Respuesta de consulta N° 4

Ref. Licitación Pública N° 02/002/2020

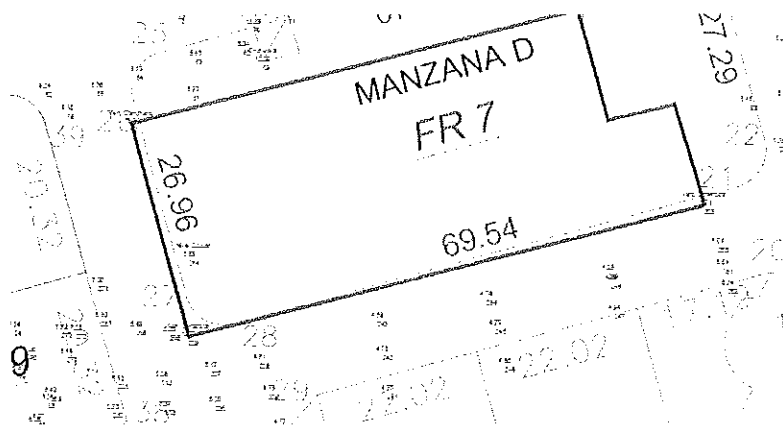
Estamos trabajando con vialidad sobre el trazado de calles y nos encontramos con una interferencia entre el fraccionamiento y la estructura existente (ver pdf adjunto).

En este caso, la fachada estaría invadiendo la calle

Remitirse al Artículo 7º del Decreto N° 37280 de la Junta Departamental de Montevideo
